判定: 失格!!
赤削: 本橋直

一級建築士 早期講義

早期課題5A

答案用紙 II

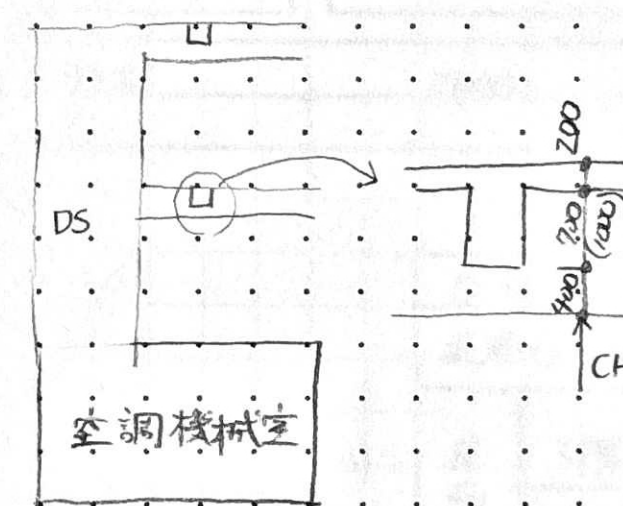
防湿 腐食対策が求められる
